**COMUNIDAD DE REGANTES  
DEL CAMPO DE CARTAGENA**  
Paseo Alfonso XIII, 22 Palacete "El Regidor"  
30201 CARTAGENA  
☎: 968-51 42 00 - Fax: 968-51 94 72

Manuel Martínez Madrid, Presidente de la Comunidad de Regantes del Campo de Cartagena (CRCC), actuando en nombre y representación de dicha Corporación, cuyo domicilio radica en el paseo Alfonso XIII, nº 22, 30201 Cartagena (Murcia), disponiendo de CIF nº G-30.607.345, como mejor proceda, **DIGO**:

- 1º. Se debe **considerar completamente el Estudio de la UPCT**, que se adjunta al presente escrito, sobre el Proyecto Informativo y Estudio de Impacto Ambiental del "Análisis de soluciones para el objetivo del vertido cero al Mar Menor proveniente del Campo de Cartagena" redactado por los Catedráticos Victoriano Martínez Álvarez y Bernardo Martín Górriz.

Figura 1. Representación de la Figura 2 del *Resumen Ejecutivo*.

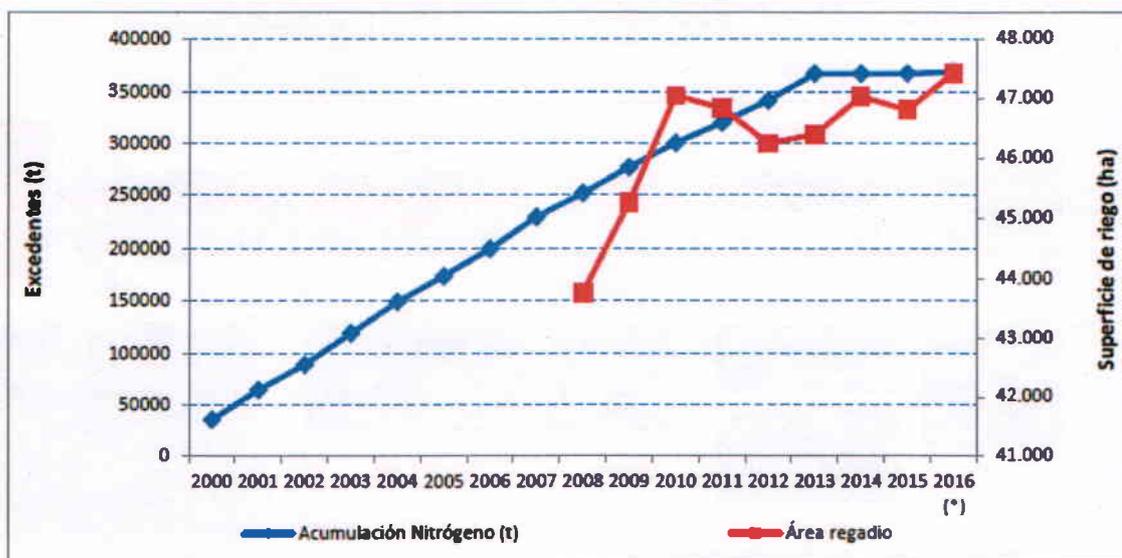
Esta focalización del problema exclusivamente en el sector agrícola también se intenta justificar en la Figura 2 del *Resumen Ejecutivo*, donde se intenta dar a entender que existe una relación prácticamente lineal entre la acumulación de nitrógeno en las aguas subterráneas y la superficie de riego (Fig. 1):

Sin embargo, la representación del área regada comienza en 2008, tercer año consecutivo de un ciclo de sequía (2006-2008), momento en que la superficie de riego

sufrió un claro retroceso, y que posteriormente se recuperó (años 2009-2010) al producirse varios años relativamente húmedos en la cabecera del Tajo. Una representación del área regada desde el año 2000 cuestionaría claramente esta relación. Además, la escala del eje de ordenadas para el área regada comienza en 41.000 ha, falseando la percepción del incremento de la superficie regada. Otra interpretación de la gráfica, más evidente, es que el incremento de la acumulación de nitrógeno en las aguas subterráneas finaliza en 2013, momento desde el cual permanece estable a pesar del ligero incremento en del área regada, reflejando que se ha interrumpido la tendencia creciente. Esta circunstancia podría atribuirse tanto unas mejores prácticas agrícolas como a una compensación entre las entradas y salidas de N en el acuífero.

**Figura 2.** Representación de la Figura 4 del *Resumen Ejecutivo*.

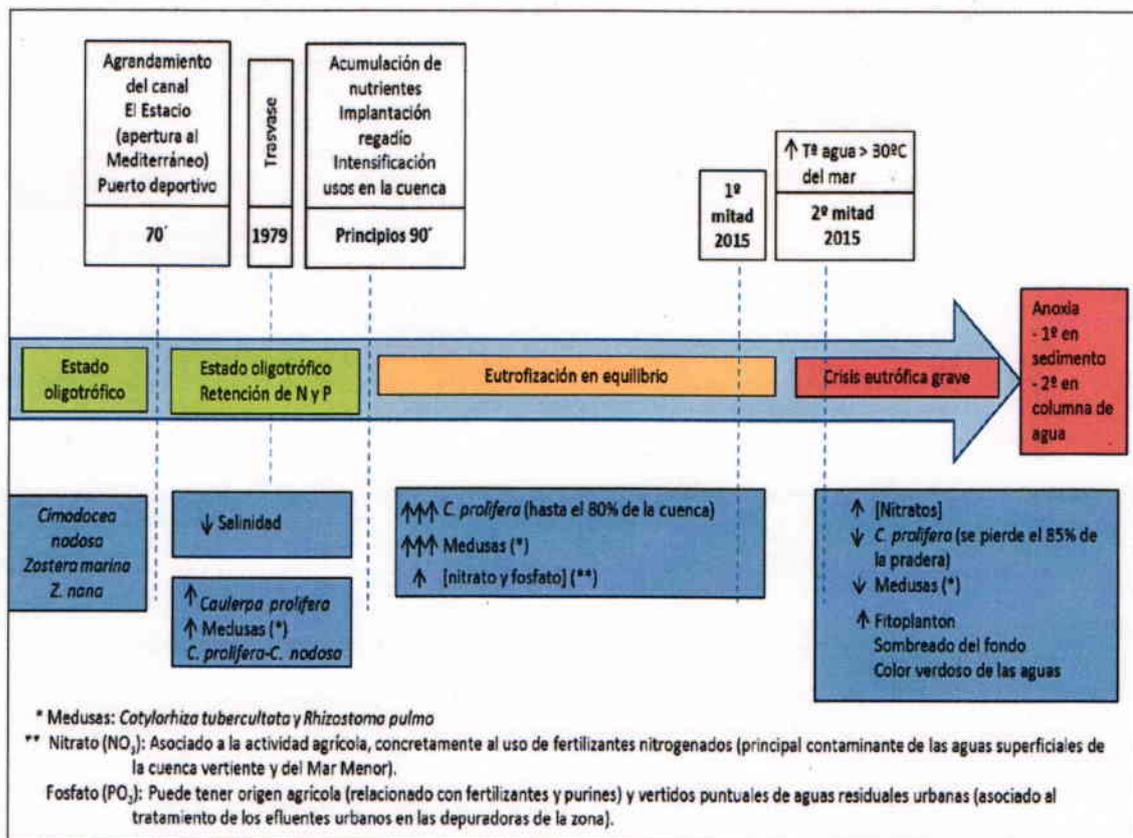
Nuevamente la Figura 4 del *Resumen Ejecutivo* (Fig.2 - Esquema de la evolución de la laguna del Mar Menor según los diferentes acontecimientos ocurridos desde la década de 1970 hasta la actualidad) focaliza los acontecimientos relevantes para la evolución de la laguna en los aspectos agrícolas, ignorando el importante desarrollo urbanístico y de presión turística que se ha producido de forma paralela al desarrollo del regadío.

**Figura 6.** Realce de solera en la obra de paso de la Rambla del Albuñón en su intersección con el Canal Principal de la CRCC.

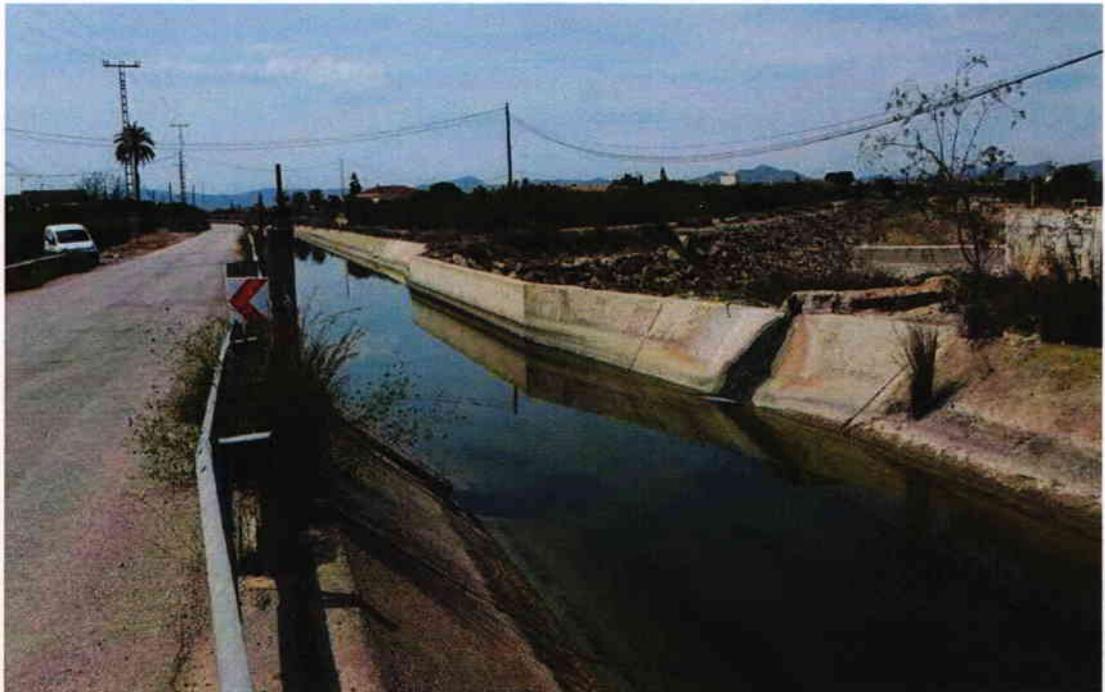
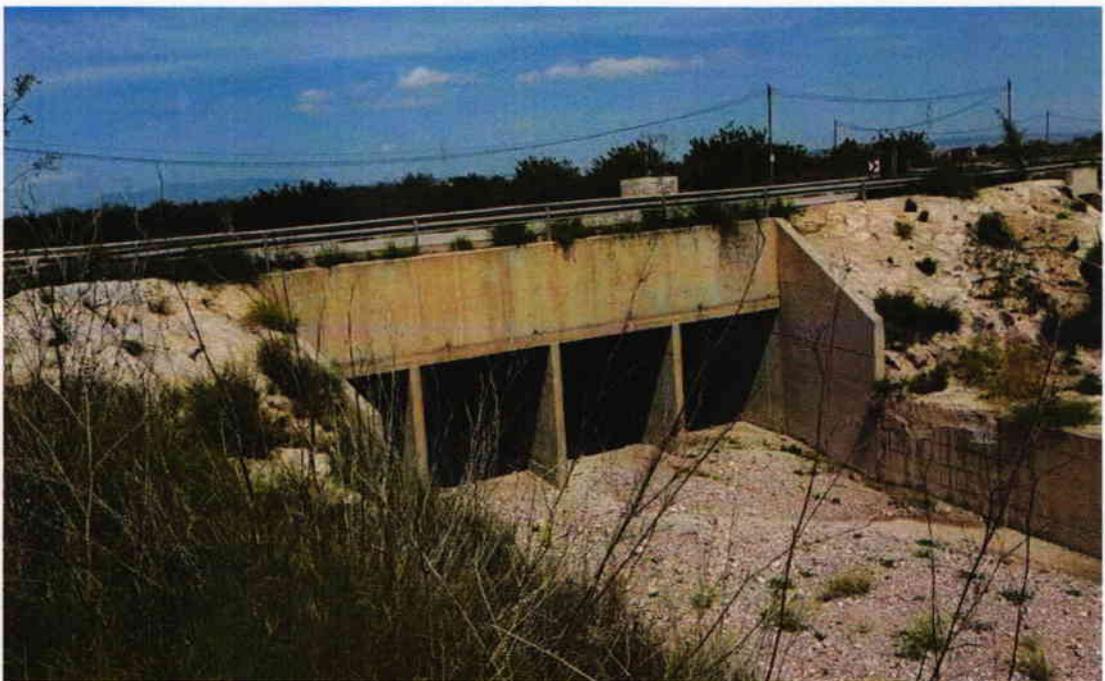
Aunque la mayoría de las medidas recogidas responden adecuadamente a los problemas identificados en los estudios previos, se incluye alguna que debería reconsiderarse, como el realce de solera en la intersección de la Rambla del Alujón con el Canal Principal, que ya existe. La medida de "implementación de la red de drenaje agrícola en aquellos sectores de riego que se omitieron en las obras iniciales del Plan Coordinado de la CRCC" se valora positivamente, aunque resulta poco realista por la dimensión de la actuación (cerca de 20.000 ha) y las dificultades administrativas y jurídicas que conllevaría. En general se considera que los presupuestos asignados para estas medidas están muy lejos de los que realmente serían necesarios, ya que la magnitud real de la infraestructura que se pretende adecuar ha sido infravalorada.

Figura 17. Comparación emisiones de la instalación y explotación de las alternativas, del Apéndice 15, pág. 31.

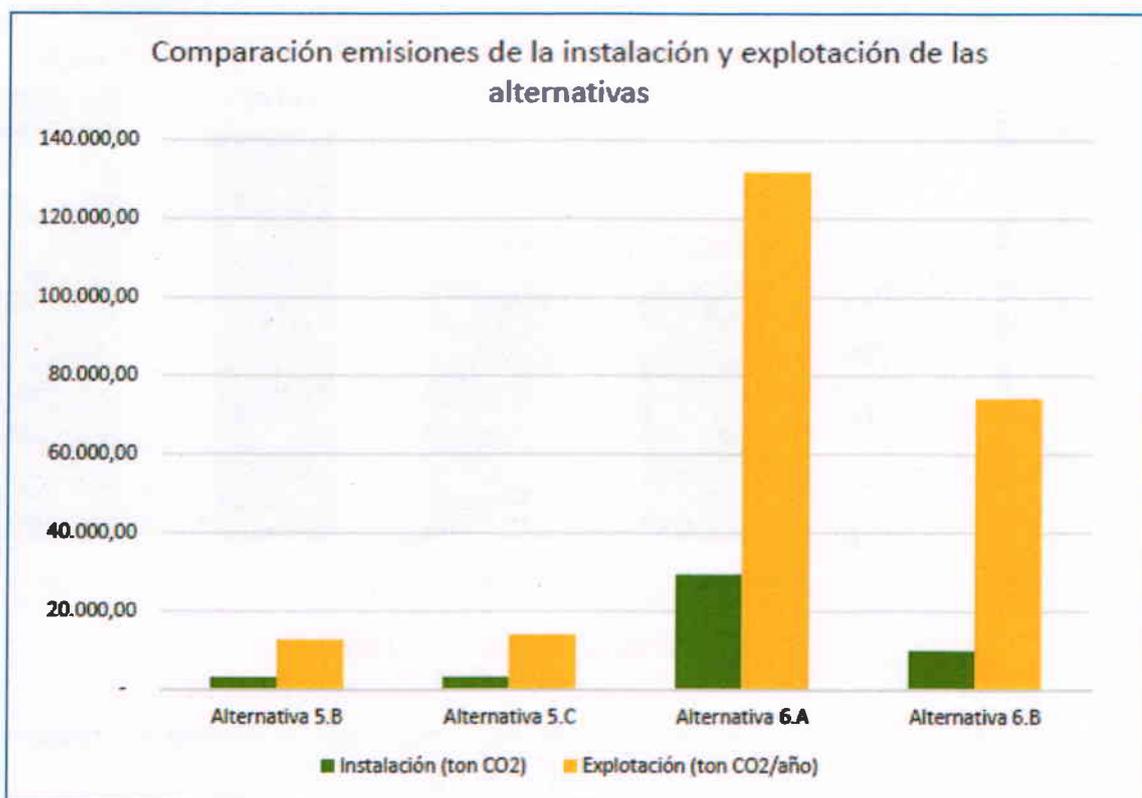
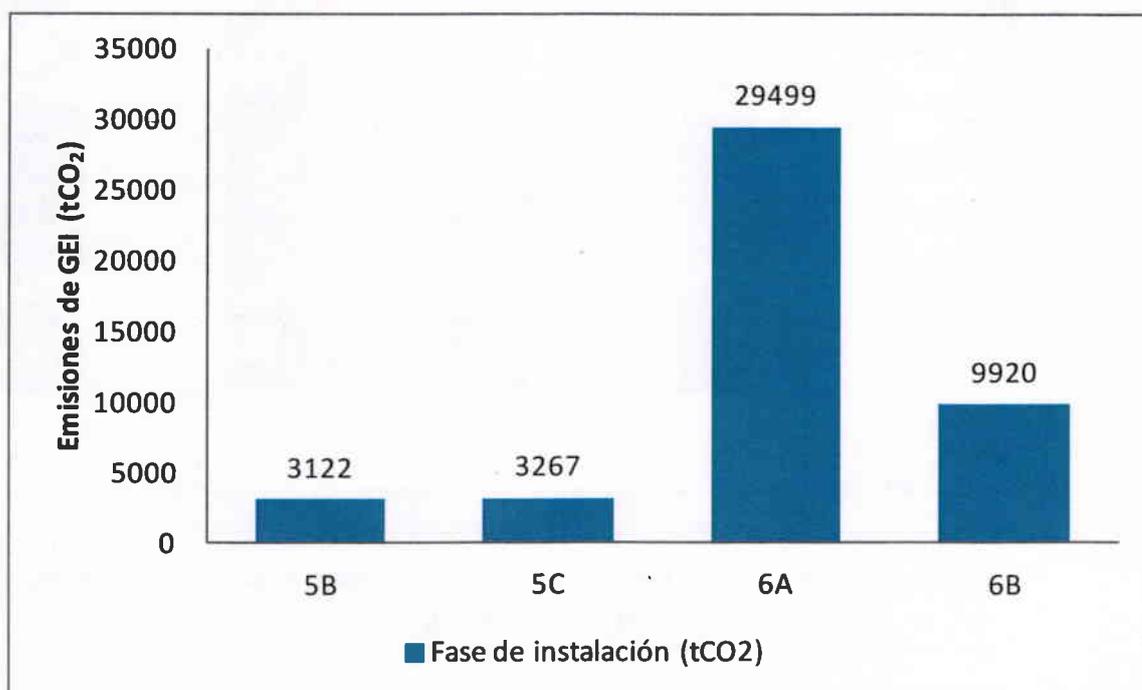
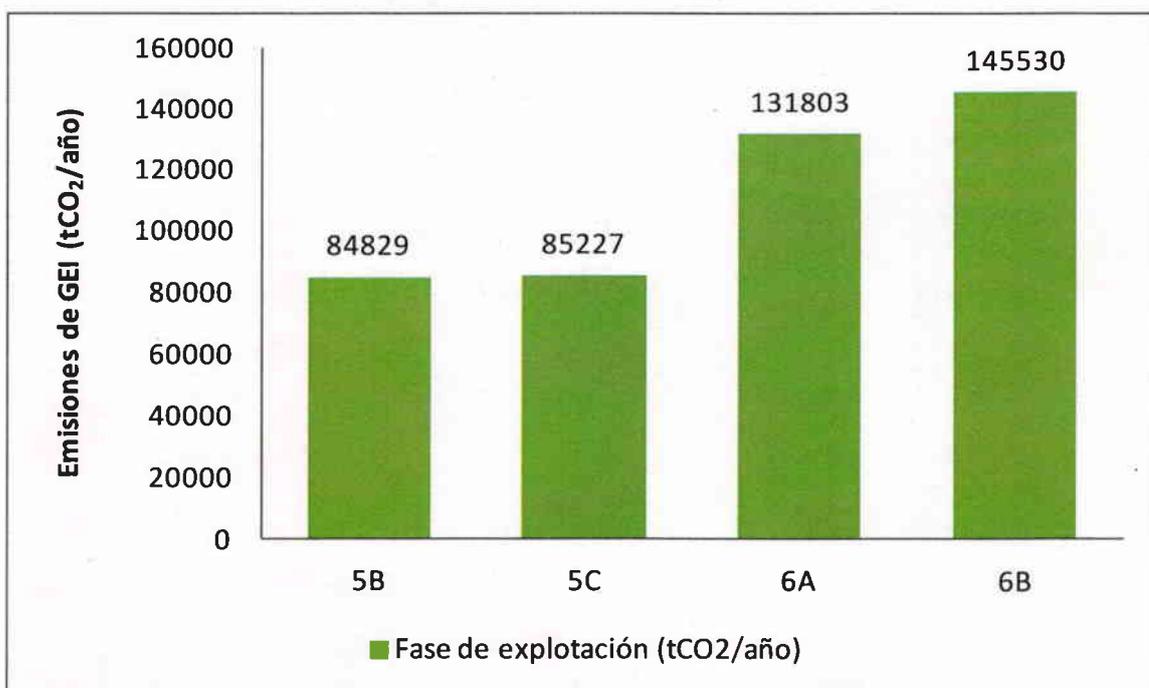
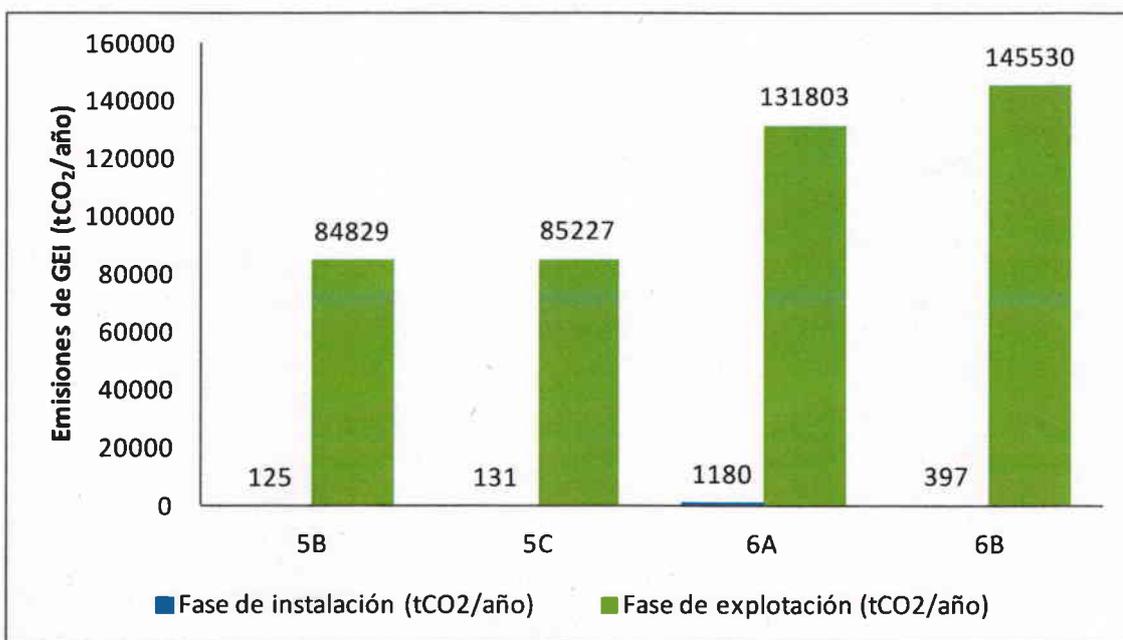
A continuación se muestra la figura original del documento (Fig. 17), y la misma figura corregida con la justificación correspondiente realizada en las observaciones anteriores (Fig. 20). Señalar que las correcciones de valores de emisiones de GEI realizadas en los observaciones nº 17 a 21 no son todo lo precisas que sería deseable pues en algunos casos no se ha dispuesto de toda la información necesaria; principalmente en las emisiones de GEI de la fase de instalación.

A continuación se presentan tres figuras que tratan de aclarar los errores cometidos en la Fig. 17. En primer lugar en la Fig. 18 se comparan las emisiones de GEI de las distintas alternativas de la fase de instalación en  $\text{tCO}_2$ . A continuación, en la Fig. 19 se comparan las emisiones de GEI de las distintas alternativas en la fase de explotación en  $\text{tCO}_2/\text{año}$ ; y por último, en la Fig. 20 se comparan las emisiones de GEI de ambas fases empleando las mismas unidades ( $\text{tCO}_2/\text{año}$ ). Señalar que tal y como se muestra en la Fig. 20 las emisiones de GEI de la fase de instalación (Fig. 18) se ven reducidas en 25 veces, al dividir las por los años de vida de las instalaciones, por lo que apenas se aprecian las columnas azules en la Fig. 20.

Las principales diferencias entre los valores de emisiones de GEI del documento original (Fig. 17) y los que aquí se presentan (Fig. 20) se producen en la fase de

explotación. En esta fase las principales correcciones se han producido en las alternativas 5B, 5C y 6B; en las que no se había incluido las emisiones de GEI asociadas a la fase de desalobración en planta, lo que suponía unas 72.000 tCO<sub>2</sub>/año. Sin embargo, sí que se había incluido la desalobración en parcela en la alternativa 6A. Al corregir este error, tal y como se muestra en la Fig. 20 se amortiguan las diferencias entre las emisiones de GEI de las cuatro alternativas.

Figura 21. Estimación de las emisiones en los escenarios según el *Resumen Ejecutivo* (pág. 31).

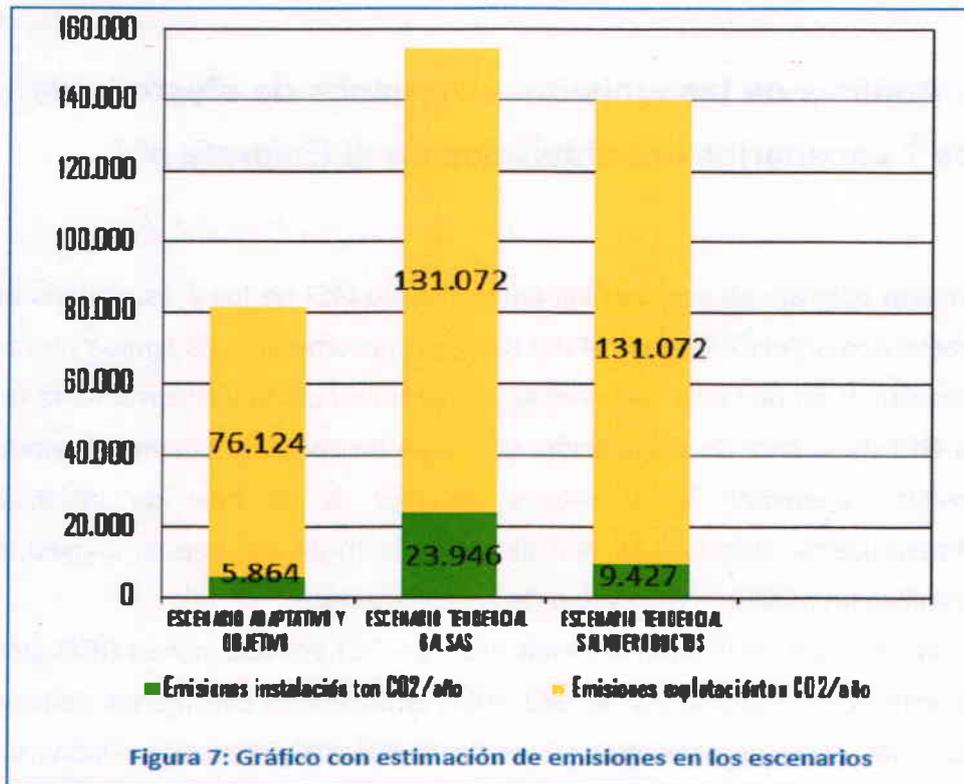
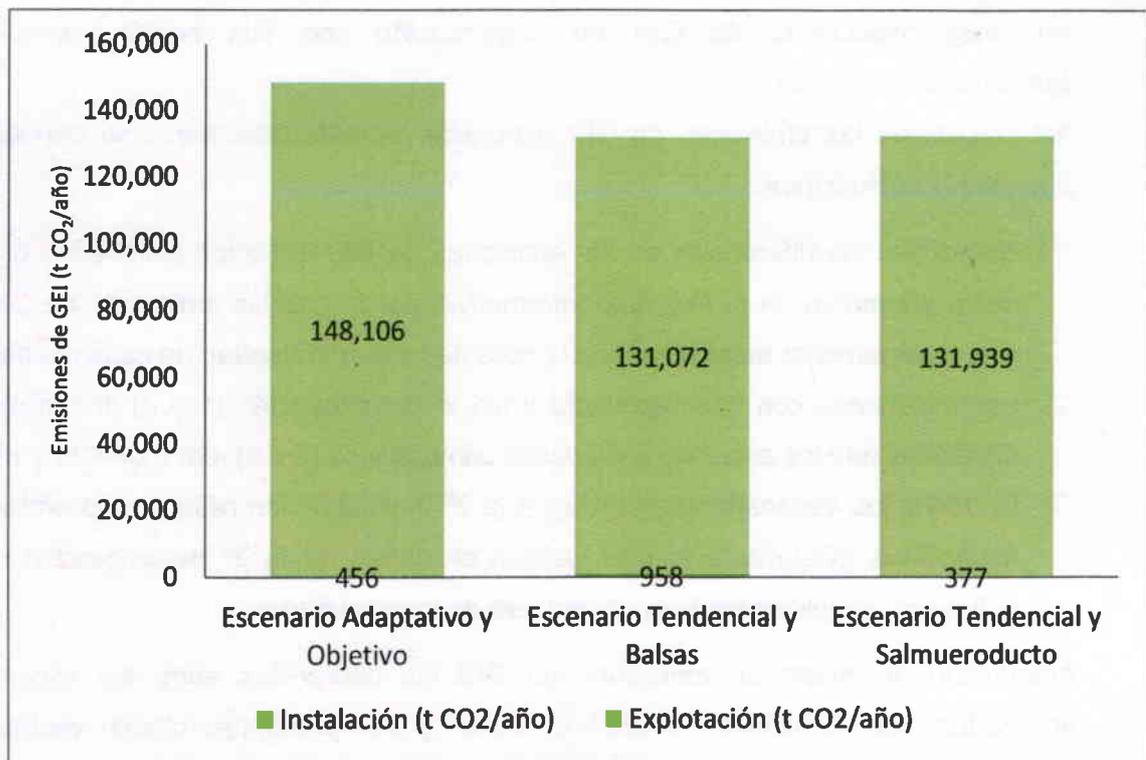
Señalar también que en la Fig. 7 del *Resumen Ejecutivo* (Fig. 21 de presente documento) se ha cometido un error importante en el manejo de unidades pues no se pueden sumar valores de diferentes unidades. En la fase de instalación las unidades que se manejan son tCO<sub>2</sub> y en la fase de explotación son tCO<sub>2</sub>/año. Para poder sumar ambos valores de emisiones de GEI, se debe dividir la cuantía de las emisiones de la fase de instalación por la vida estimada de la instalación; que para unas instalaciones de estas características se estiman en 25 años. Además, también hay una errata al trasladar de la Tabla 4 a la Fig. 7 el valor de emisiones de GEI de la fase de instalación del escenario 5C y 6A, cuyo valor en la Tabla 4 es 11.392,85 tCO<sub>2</sub> y sin embargo en la Fig. 7 aparece como 5.864 tCO<sub>2</sub>.

En la Fig. 21 se muestra la figura original del *Resumen Ejecutivo* (pág. 28), y en la Fig. 22 la estimación corregida de las emisiones en los escenarios (tCO<sub>2</sub>/año). Al comparar ambas figuras se observa un claro aumento de las emisiones de GEI en el escenario adaptativo y objetivo corregido, al que se le ha incluido las emisiones de GEI de la desalobración en planta de tratamiento, lo que provoca que las diferencias entre escenarios sea mínima (Fig. 22), incluso siendo ligeramente superiores en el escenario adaptativo y objetivo.
